## MELDING OM VEDTAK

### MINDRE VESENTLIG REGULERINGSENDRING PÅ BROKELANDSHEIA I FORBINDELSE MED BYGGING AV GANG/SYKKELUNDERGANG UNDER NY E 18.

**MØTEBOK - GJERSTAD KOMMUNE      Sakstype: A**

**MINDRE VESENTLIG REGULERINGSENDRING PÅ  
BROKELANDSHEIA I FORBINDELSE MED BYGGING AV  
GANG/SYKKELUNDERGANG UNDER NY E-18****VEDTAK**

Utsnitt av  
**FORSLAG TIL ENDRET  
 VEI/SYKKELTRASE MED UNDERGANG  
 UNDER E18**  
 Dato: 22.08.01 (påsett ved utsendelsen herfra)

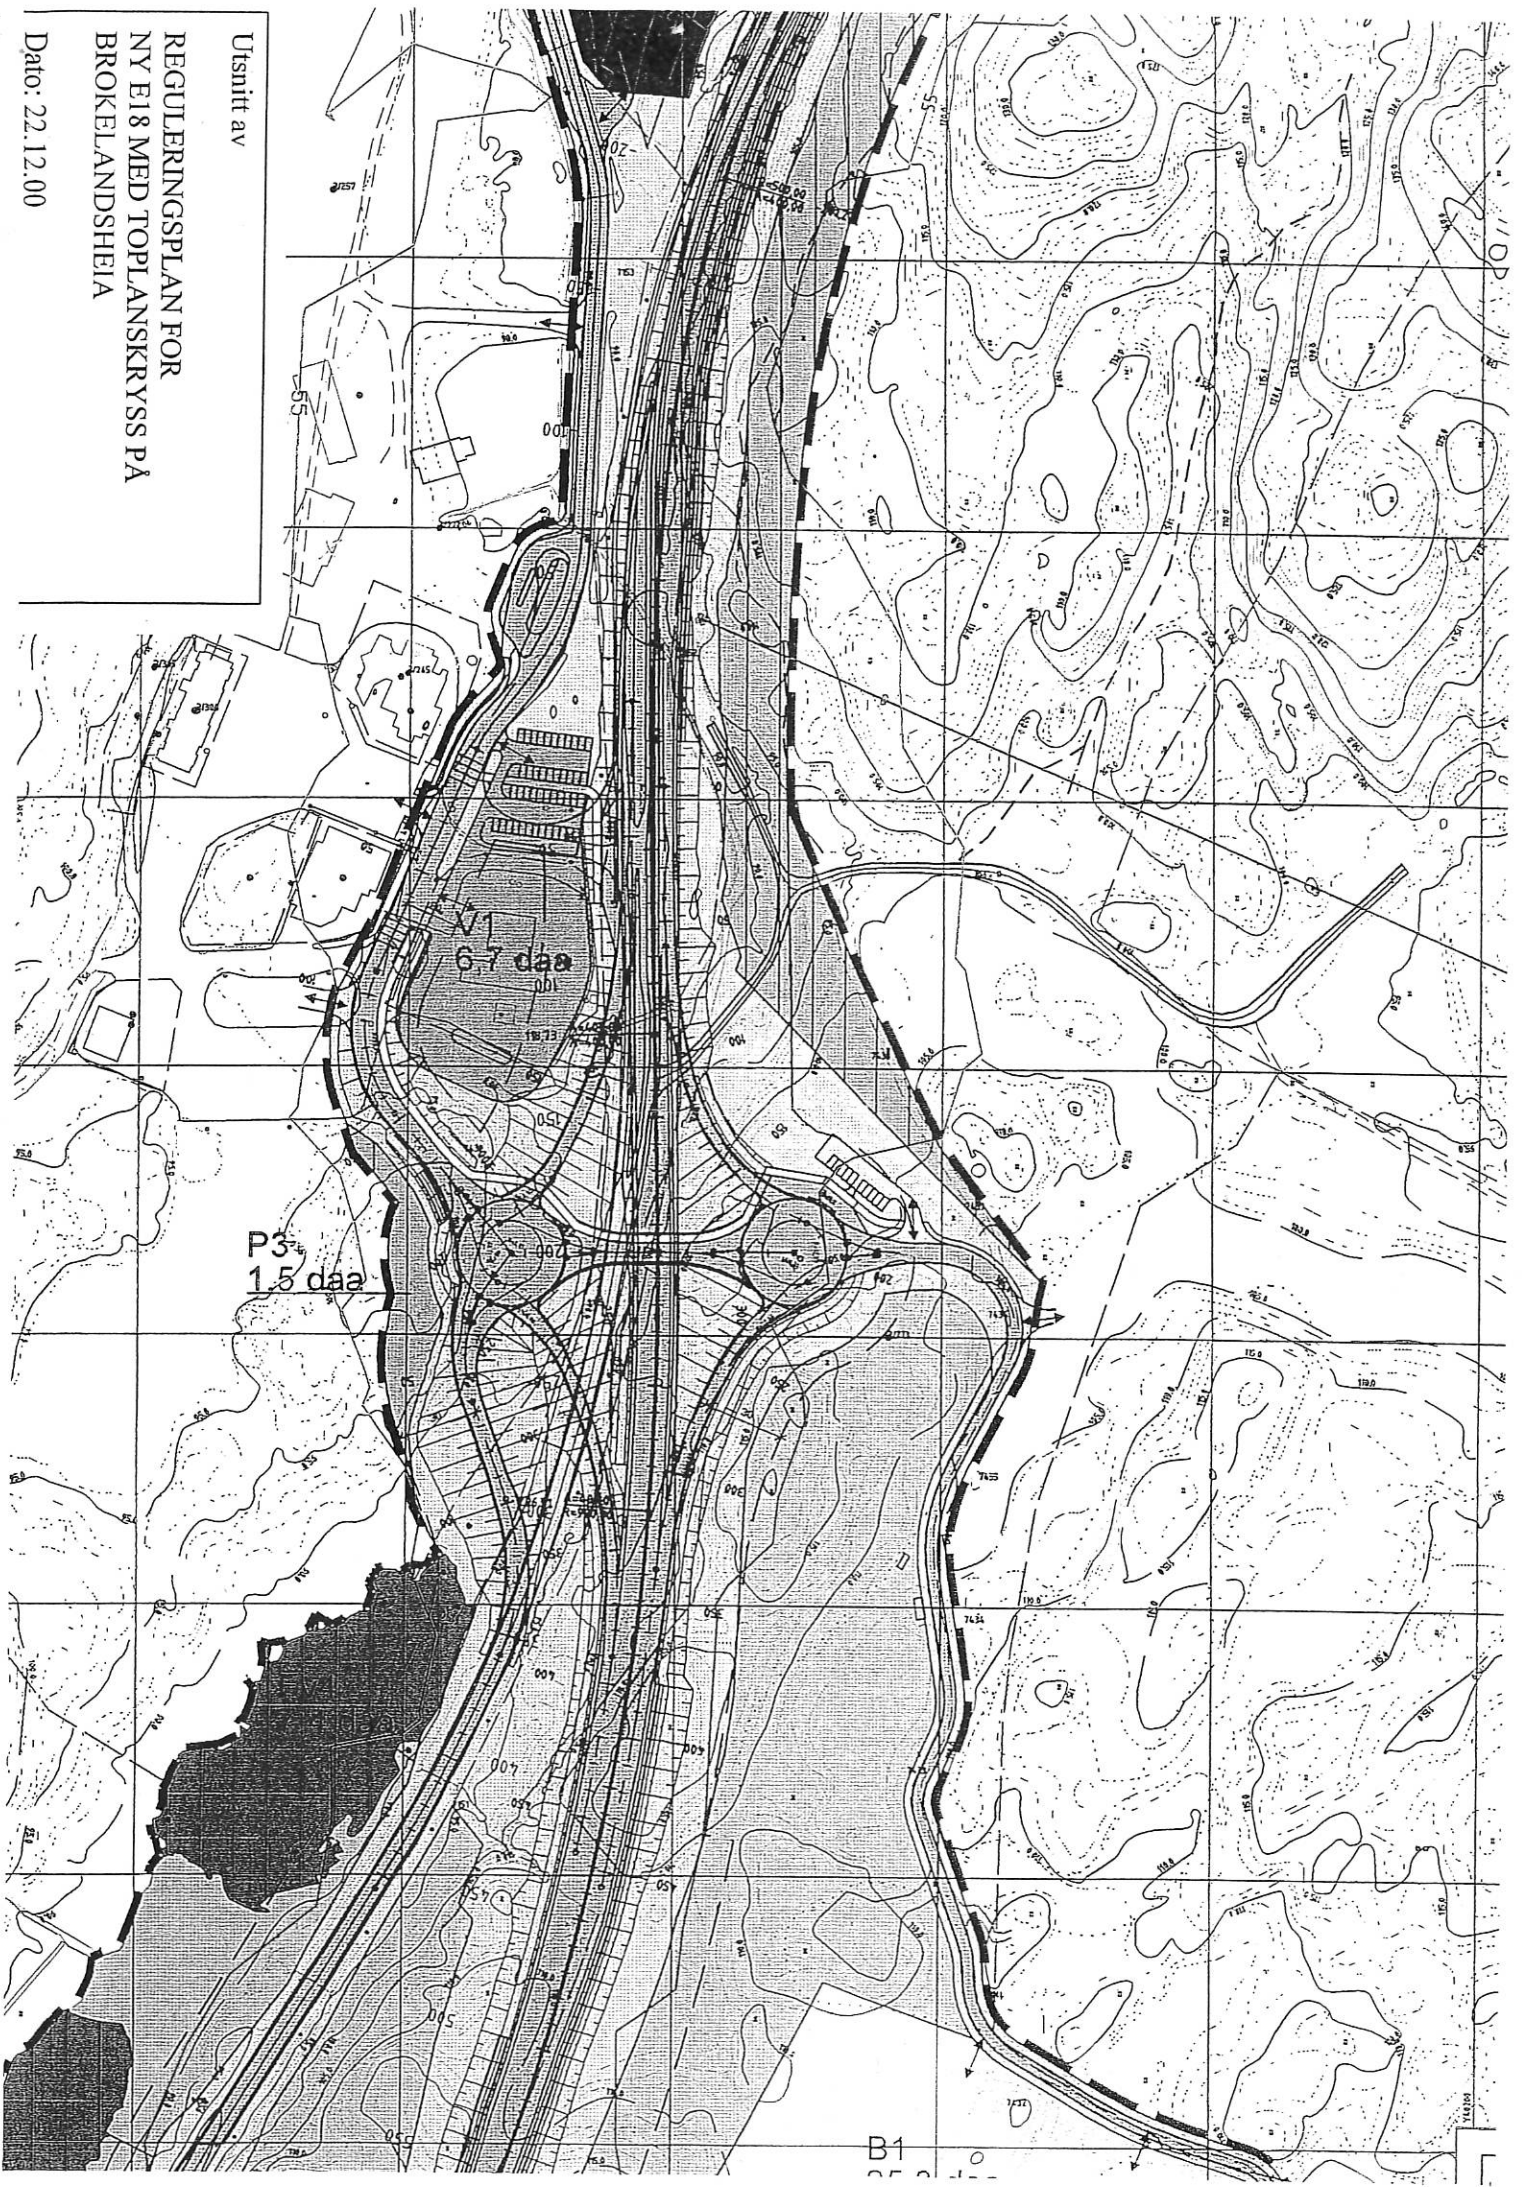
#### **Undergang under E18 fra parkeringsplass øst for Lyngrillen til østsiden av E18 fram til busslomme.**

- Det legges en undergang under E18 nord for parkeringsarealet med høyde 2,3m og bredde 3,5m.
- Busslomme på østsiden av E18 flyttes lenger ned langs påkjøringsrampa
- Planlagt fortau på brua over E18 fjernes.
- All parkering for knutepunktet vil skje på vestsiden av E18.
- Fotgjengere og syklistere må bare krysse fylkesveien (lokalveien) på Broklandsheia
- Fjernbussene vil bruke busslommene ute ved E18 og lokalrutene vil bruke holdeplass mellom Info-Sør og Lyngrillen.

Enstemmig for rådmannens forslag til vedtak
